# 攸县运背山铁矿3万t/a磁铁矿开采项目 入河排污口设置论证报告书 (报批稿)

修改说明

## 攸县运背山铁矿 3 万 t/a 磁铁矿开采项目 入河排污口设置论证报告专家评审意见

## 2 区域水系及水环境功能区划图

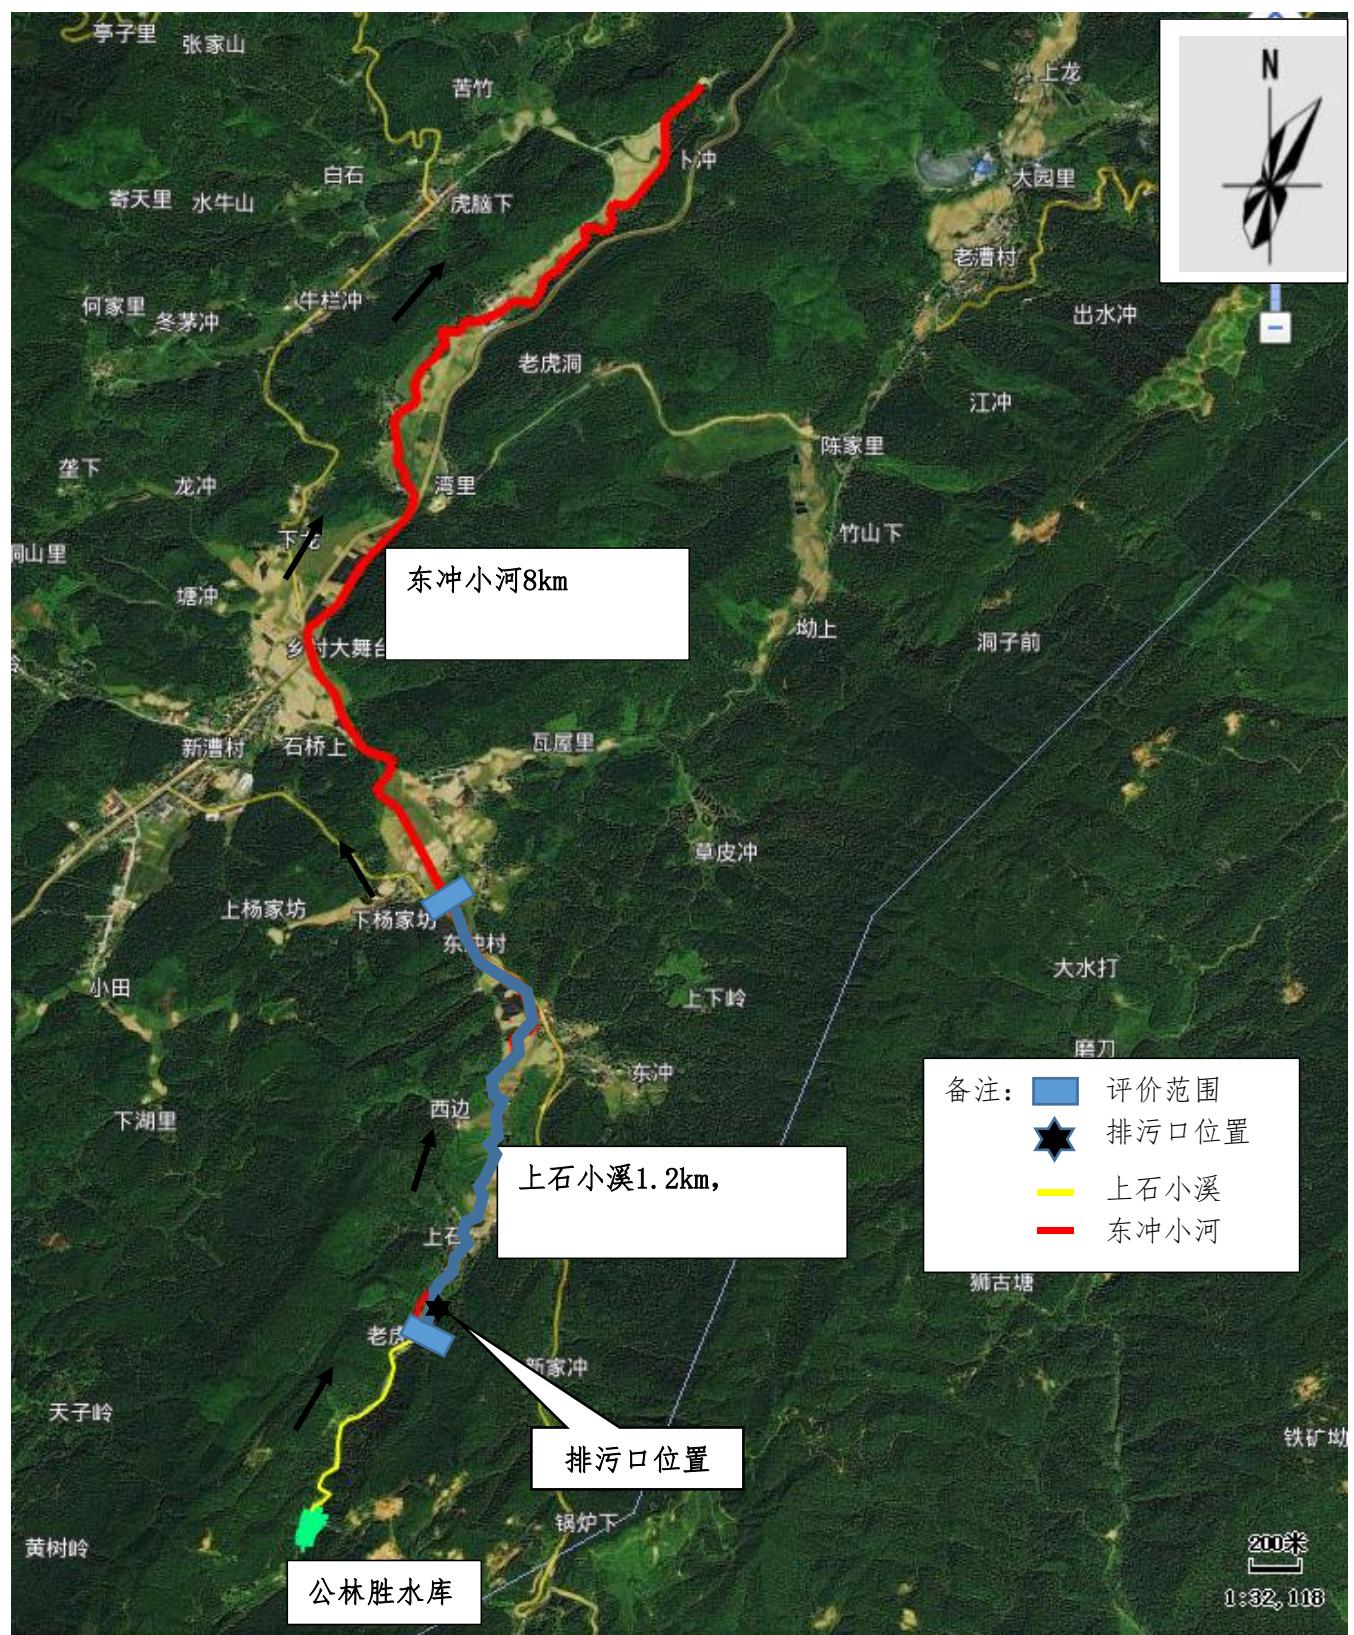
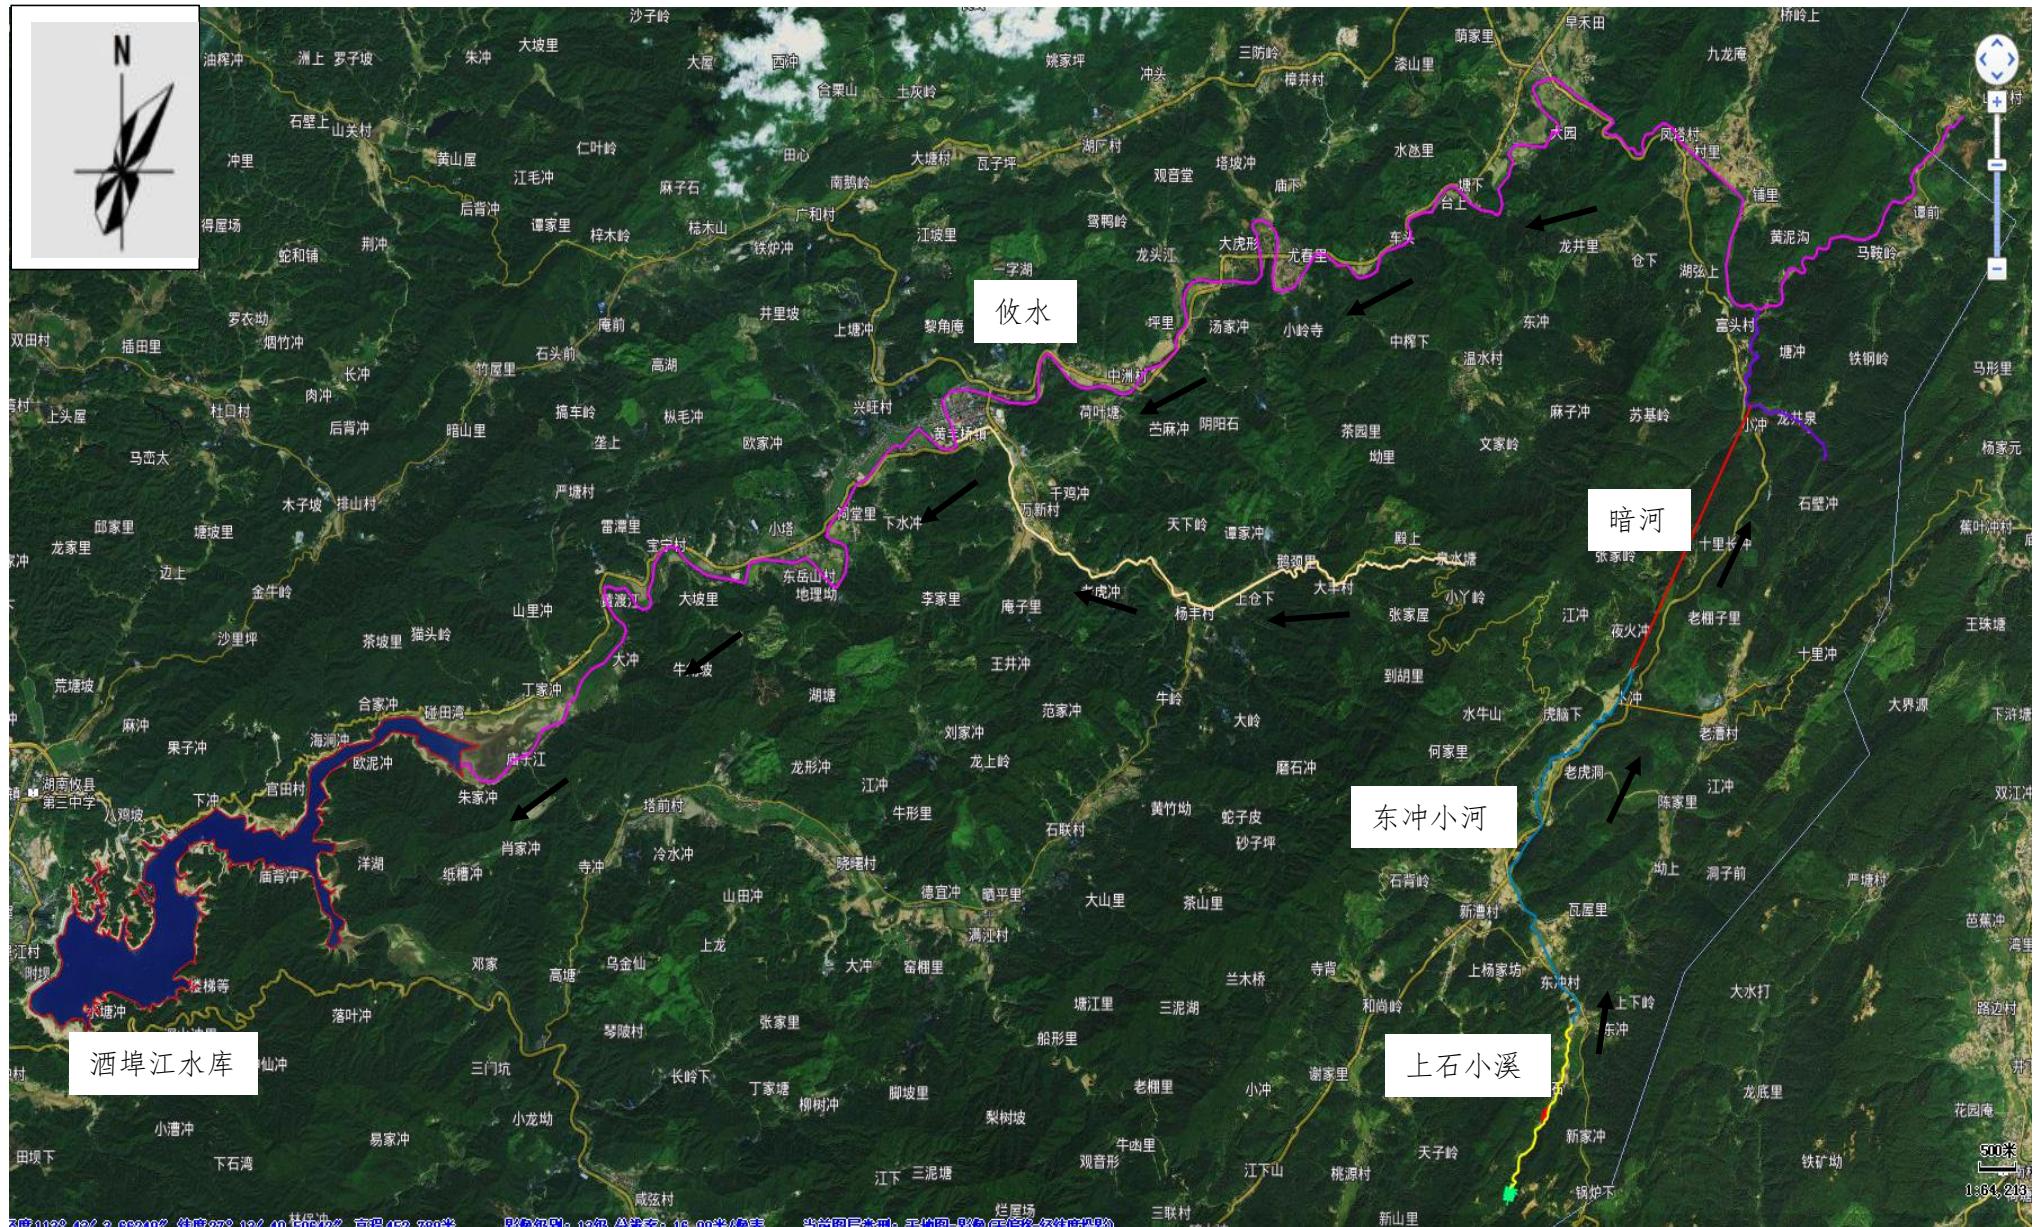
6.完善区域水系图、项目位置图、排污口论证范围图、水功能区划图等相关附图、附件。

序号	专家意见	修改说明及索引
1	完善企业现状调查：进一步核实扩建项目矿井涌水等生产废水产生量、水污染物产生量和排放浓度，细化废水收集、处理、回用、排放方式，细化污水处理设施处理工艺、处理规模等基本情况	已完善企业现状调查，已核实扩建项目矿井涌水等生产废水产生量、水污染物产生量和排放浓度，P22、P35-P38；已细化废水的处理方式，工艺等基本情况，P16-P18
2	核实论证范围，完善评价范围内纳污水体其他企业的入河排污口的设置和排污情况调查	已核实论证范围，并完善评价范围内纳污水体其他企业的入河排污口的设置和排污情况调查，P22-P23
3	完善区域水系情况调查，核实排水路径，完善上石小溪、东冲小河等纳污水体水文、水质信息，核实水功能区划、使用功能	已完善区域水系调查并核实排水路径，P10；已完善上石小溪、东冲小河等纳污水体水文、水质信息，核实水功能区划、使用功能，P36
4	根据纳污水体水环境现状监测数据、企业排污口污染物排放量，考虑最不利情况及风险状况，强化入河排污口设置对受纳水体影响预测	已强化入河排污口设置对受纳水体影响预测，P35-P38
5	细化入河排污口设置方案。进一步明确本项目入河排口位置、入河方式、废水排放总量和污染物排放情况，细化排污口规范化设置要求，进一步论证排污口设置的合理性。细化突发环境风险事故处置措施	已细化入河排污口设置方案，细化排污口规范化设置要求，进一步论证排污口设置的合理性，P41、P43-P44；已细化突发环境风险事故处置措施，P45-P47
6	完善区域水系图、项目位置图、排污口论证范围图、水功能区划图等相关附图、附件	已完善区域水系图、项目位置图、排污口论证范围图、水功能区划图等，见附图附件
